茨城県原子力安全対策委員会
東海第二発電所
安全性検討ワーキングチーム(第26回)
ご説明資料

委員からの指摘事項等を踏まえた論点及び 県民意見を踏まえた論点への説明

2024年2月14日

日本原子力発電株式会社

図 燃料の線量率計算モデル

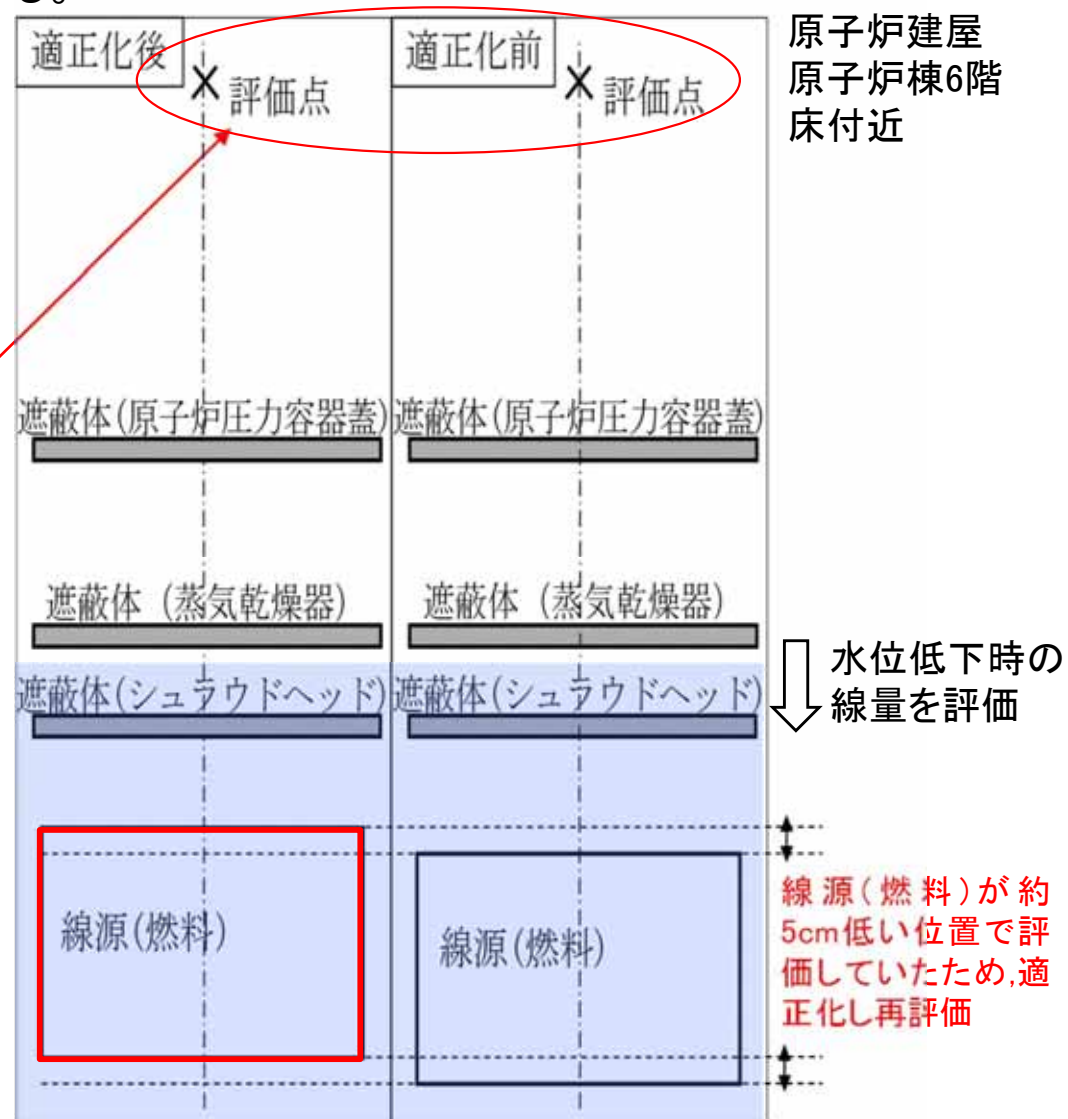
燃料の線量率計算モデルについて、燃料有効長頂部位置の適正化に伴い、線量率評価点の位置も変更すべきではないか。

運転停止中の有効性評価における線量率評価点として，線源から最も近くで行われる作業を考慮して，原子炉建屋原子炉棟6階床付近としている。燃料有効長頂部位置データの適正化前後においてもこの考え方に変更はなく，線量率評価点の設定位置に変更は生じない。

線源(燃料)位置を適正化(約5cm上方に高める)して再評価を実施

＜これまでに実施した原子炉圧力容器炉心領域の超音波探傷試験範囲＞

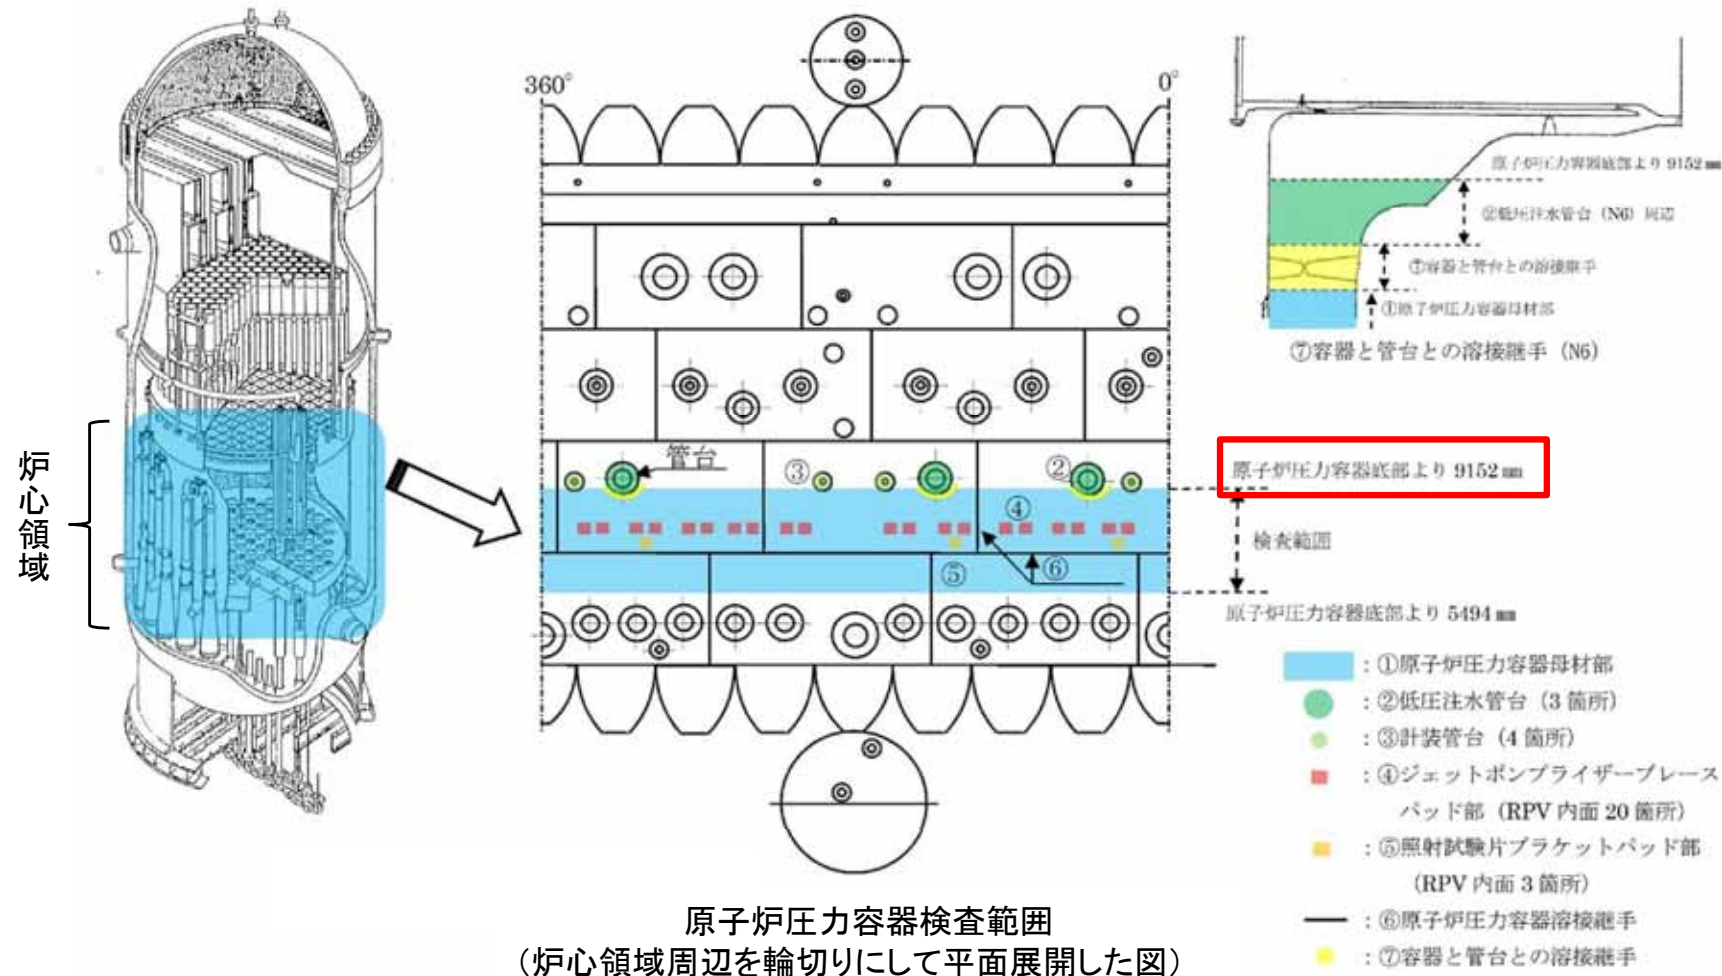
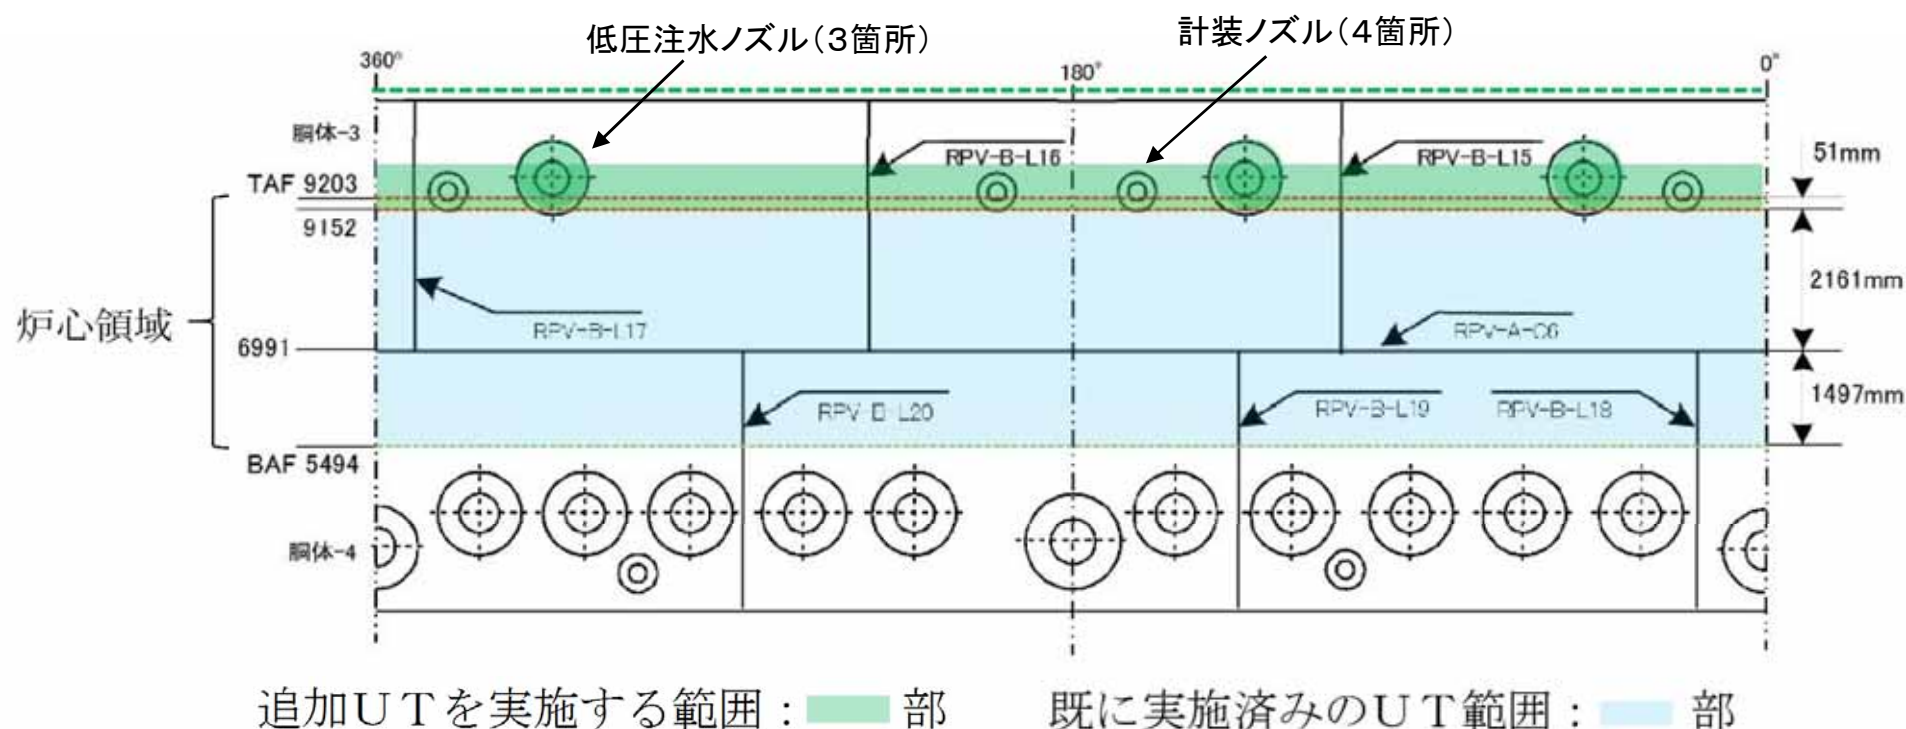
「原子炉圧力容器特別点検要領書」の炉心領域のUT* 範囲が
工事計画認可申請書に示された値と不整合との指摘を受けた。

- ・追加点検範囲は、データが不足していた範囲(9,152mm～9,203 mm)を対象とするが、**実際のUT範囲は、9,203 mm(TAF)を超える余裕をもった範囲とする。**
- ・更に、**低圧注水ノズルと計装ノズルは、原子炉圧力容器母材と溶接線までの全周を探傷範囲とする。**

上記について、約1ヵ月間かけて点検を実施。結果、有意な欠陥は確認されなかった。
点検結果を反映した運転期間延長認可申請の補正を実施した。

2つの図面

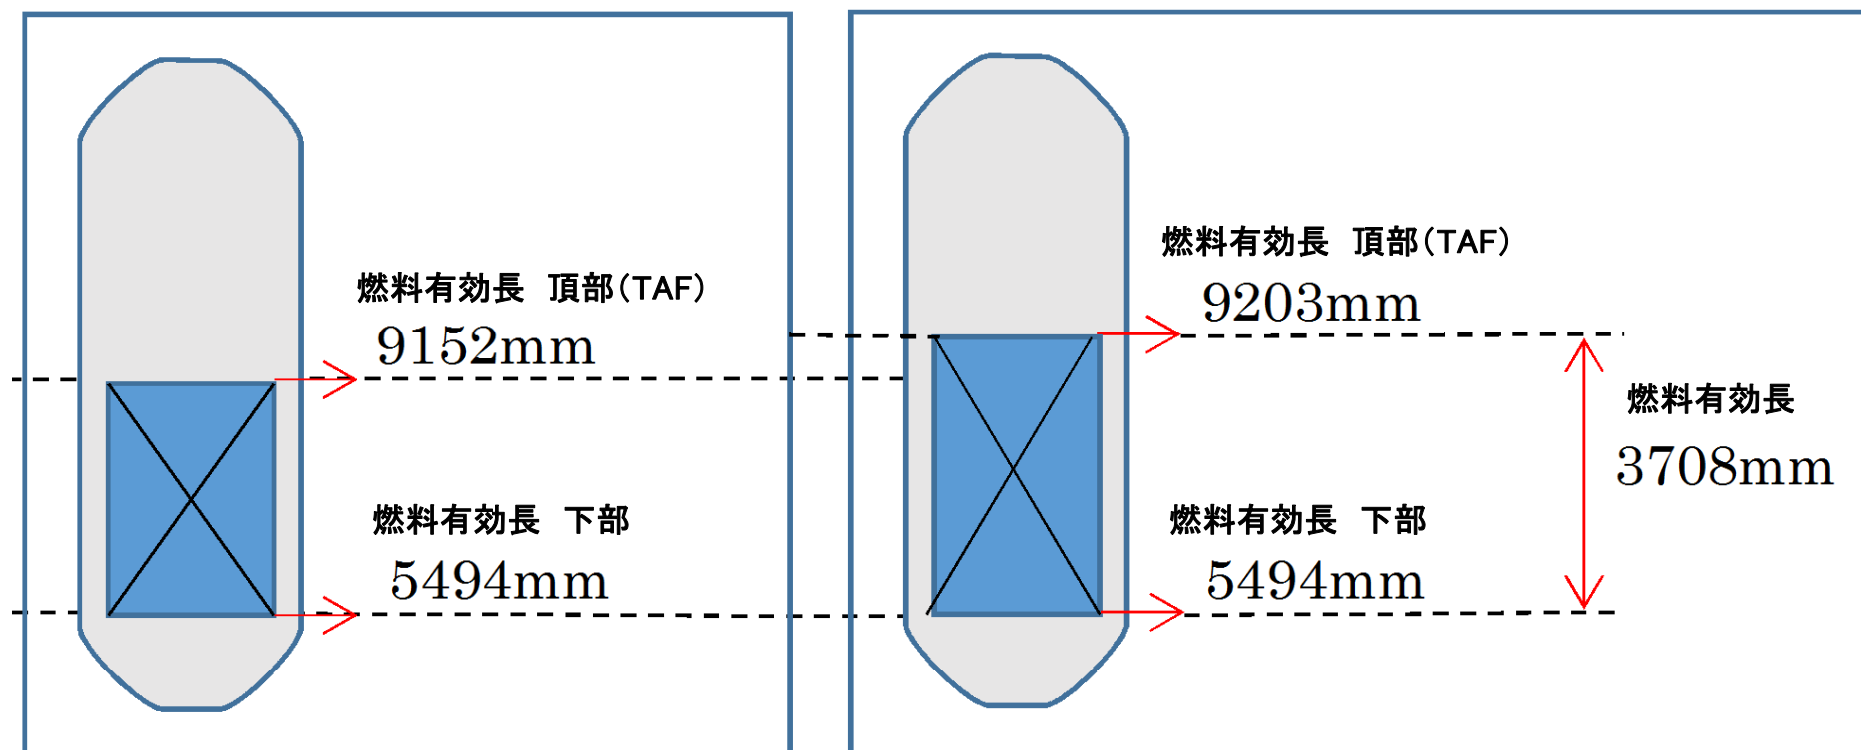
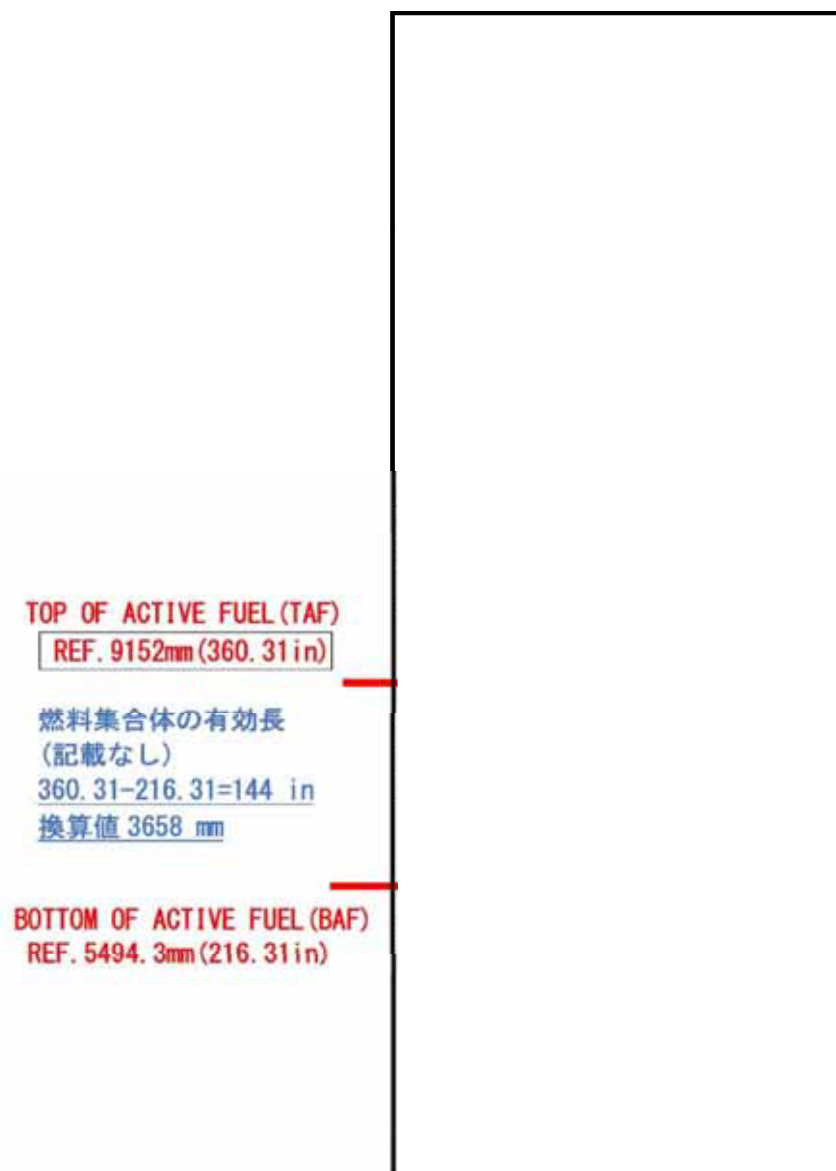
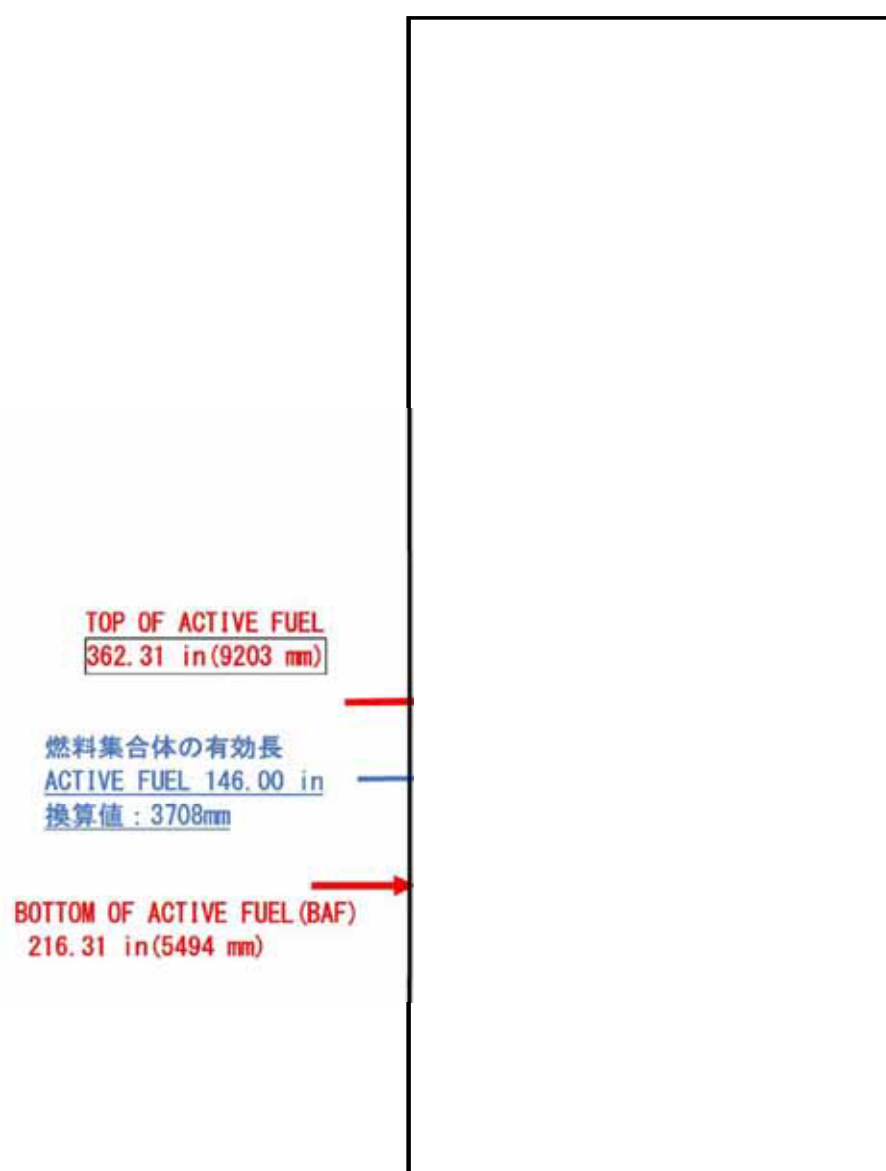
平成 30 年 1 月 11 日の原子力規制庁とのヒアリングにおいて、運転期間延長認可申請書（以下「延長認可」という。）の原子炉圧力容器の特別点検要領書に記載している炉心領域の超音波探傷検査（以下「UT」という。）の試験探傷部位（「原子炉圧力容器底部より 5494mm～9152mm（燃料棒有効長さ※¹）に対し、工事計画認可申請の補正書（以下「工認」という。）の燃料有効長（3708mm）が不整合との指摘を受けた。

UT の試験範囲は、製造メーカーが作図し当社に登録されている原子炉圧力容器の図面より引用していた。製造メーカー図面に記載された燃料有効長頂部 (9152mm (360.31inch)) から燃料有効長下端部 (5494.3mm (216.31inch)) を差引いた燃料集合体有効長は 144inch となり、工認記載値 (146inch) と異なることが判明した。

なお、製造メーカー図面とは別に、設計メーカーが作図し当社に登録している燃料有効長頂部については、362.31inch (=9203mm) であることを確認した。
